# URGENTE: CORREÇÃO DE DISPOSITIVO MÉDICO Sistema de Imagem O-arm™ 1000 BI-700-00027-XXX e BI-700-00028-XXX

30 de abril de 2019.

A finalidade desta carta é informar que a Medtronic Navigation está voluntariamente realizando as seguintes ações nos Sistemas de Imagem O-arm™ 1000 afetados:

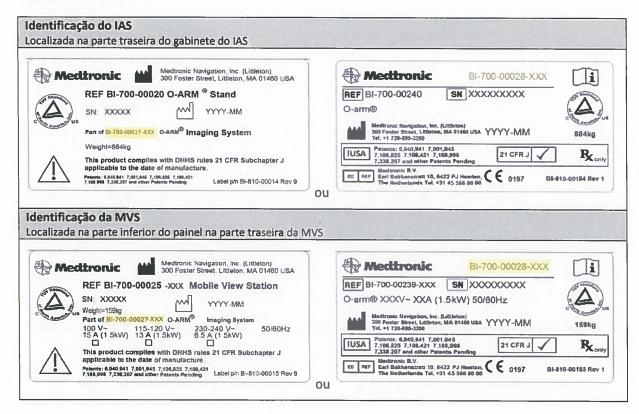
1) Afixe o Cartão de Mitigação Visual no IAS de seu Sistema de Imagem O-arm™ 1000, conforme ilustrado na imagem abaixo, e siga as instruções anotadas.
